地方自治法（昭和22年法律第67号）第109条第9項の規定により、令和2年工事監査の結果に関する報告を次のとおり公表する。

### 第1 監査の概要

第2 監査の結果

(図) 直流電源装置概念図

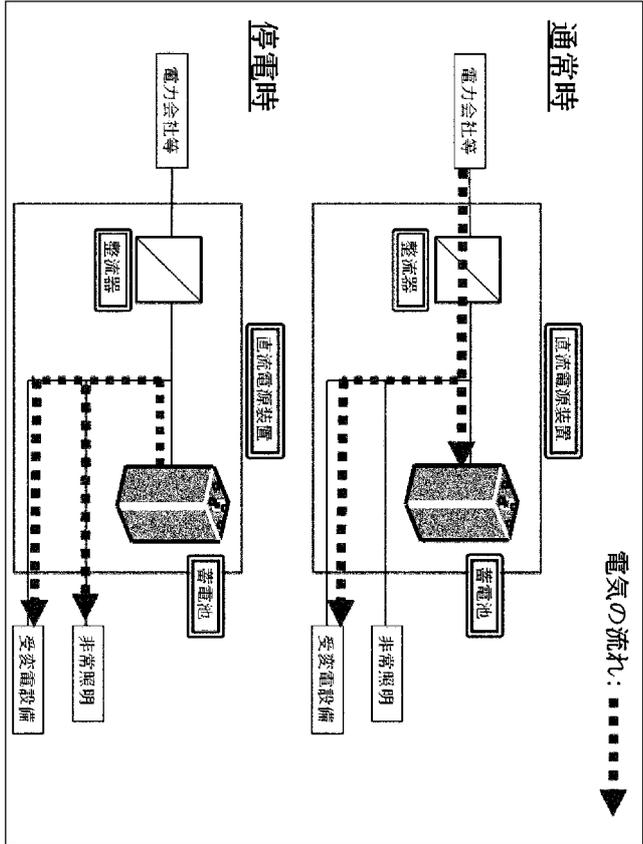
しかしながら、本契約について見ると、設計条件として蓄電池の形式を容量換算時間（注2）の小さいMSE型（注3）に変更しているにもかかわらず、容量計算書を作成せずに、既設直流電源装置と同容量の蓄電池を選定している。

そのため、直流電源装置から電源を供給する機器に変更がなければ、既設の蓄電池より容量を小さくすることが可能であった。

このことについて、局は、今後、当該直流電源装置から電源を供給する機器を増設しているが、設計時点において増設する機器の数量等の想定をしておらず、更新後の直流電源装置が適切な能力を有しているか確認できない。

設計時点において、蓄電池及び整流器等の容量を確認しないまま工事を発注することは、過大な容量の蓄電池を選定するおそれや、停電時等に必要な電源の確保に支障を来すおそれがあることなど、直流電源装置の性能確保の観点から適切でない。

局は、直流電源装置の設計を適切に行われたい。

(図1) 補強土壁と地下排水工の設計の状況

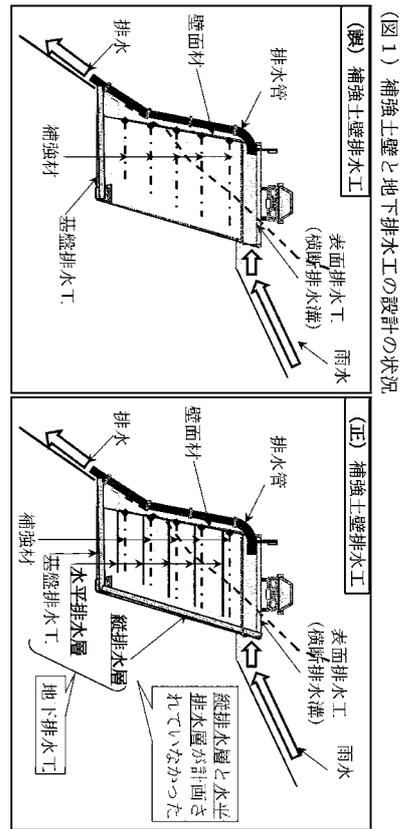
- ① 設計図面には、補強土壁内の地下排水工である縦排水層と水平排水層が明記されておらず(図1)、また施工計画書にも記載されていないため、それら地下排水工が現場で施工される計画となっていないかった。
- ② 表面排水工の流末に設置した排水管と横断排水溝との継手部の定着長が短く接合が不完全であるため、計画降雨時の水衝圧により、排水管が抜け出す構造(図2)で設計されていた。

これらのことは、地下排水工を設けていないことによる降雨時の盛土材流出や、排水管抜け出しによる基礎根入れ部の洗掘(注2)などが原因で補強土壁の崩壊が発生するおそれがあり適正でない(注3)。

局は、補強土壁の排水工の設計を適正に行われたい。

(図2) 計画高潮位の大井清掃船基地概念図

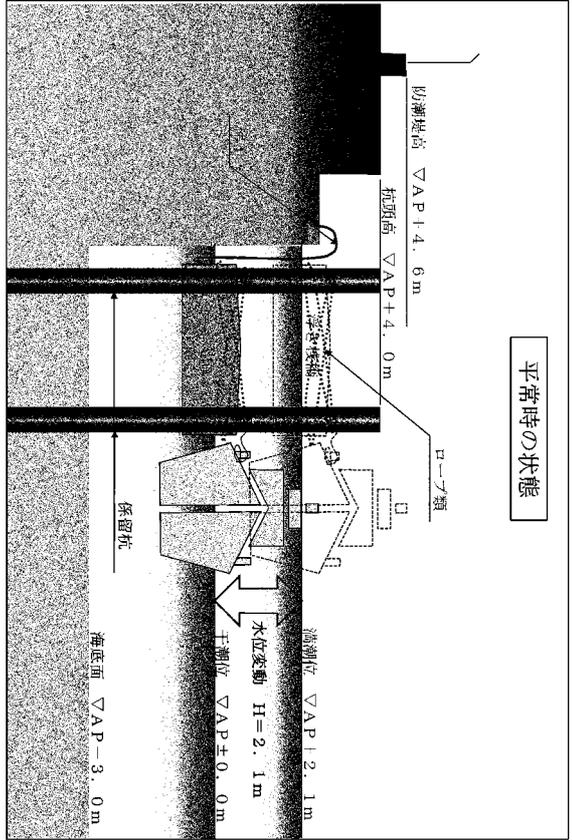
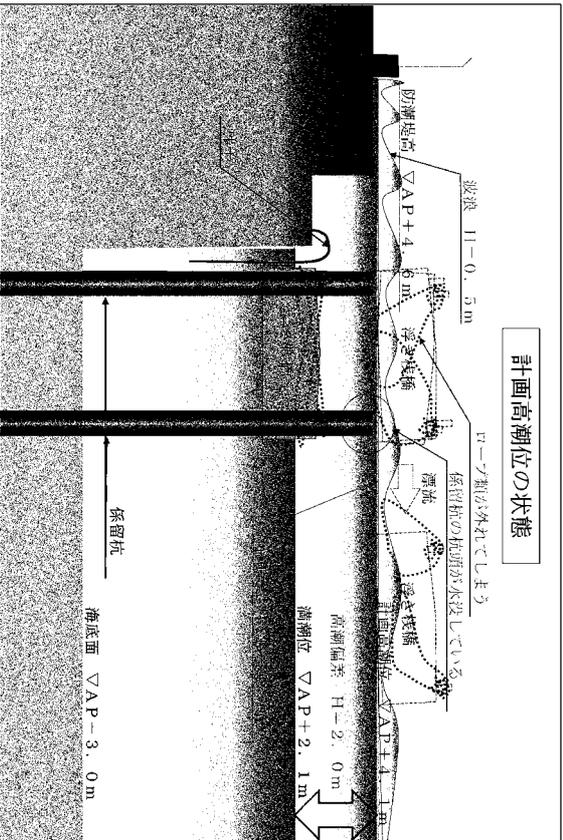
しかしながら、本契約の設計図面について見ると、保留杭の杭頭高が図2のように計画高潮位より低いAP+4.0mであることが認められた。

このため、海水面が計画高潮位となった際には、保留杭は図2のように水没するだけでなく、高潮時の波浪によって、浮き桟橋を保留するためのロープ類が保留杭から外れ、浮き桟橋が漂流してしまう設計となっている。

局は、保留杭の設計を適正に行われたい。

(図2) 交通量区分 (建設局道路工事設計基準抜粋)

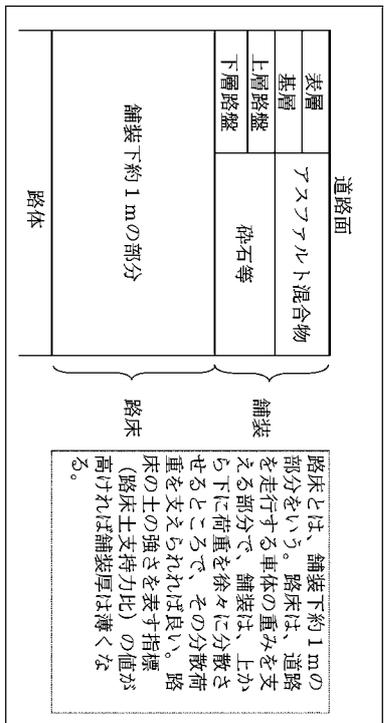
- ① 交通条件について、基準では、設計期間(10年間)における交通量の推定を行った上で、設計期間における平均の一日・方向当たりの大型車交通量を推定し、交通量区分(図2)を決定することとしているが、局は、当該地区の大型車交通量が著しく多いとの理由で最大の交通量区分(N7)を採用し、必要な大型車交通量を推定していない。
- ② 路床条件について、基準では、新設する舗装範囲において、事前に単位面積(注1)ごとに1か所の路床土支持力比(注2)の調査を行い、調査した値の最小値を記録した箇所

(脚) 当該地域の大型車交通量が著しく多いとの理由で最大のN7区分を採用し、大型車交通量を推定していない

このように、基準に定められた適正な手法で算定された交通量区分及び路床土支持力比に基づき舗装構造を決定すべきところを、基準の定めによらず決定したことは、適正でない。局は、舗装構造の設計を適正に行われたい。

(図3) 路床土支持力比の設定例

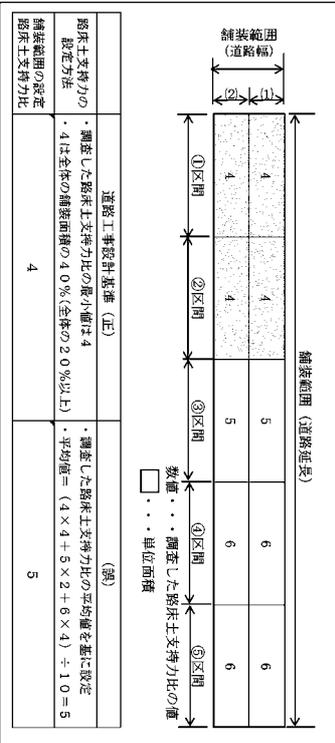
の舗装面積の合計が、新設する舗装面積全体の20%以上ある場合はその最小値を、20%未満の場合は最小値の次に大きい値を、舗装面積全体の路床土支持力比として採用することとしているが、局は、調査結果の平均値を基に舗装面積全体の路床土支持力比を設定している(図3)。
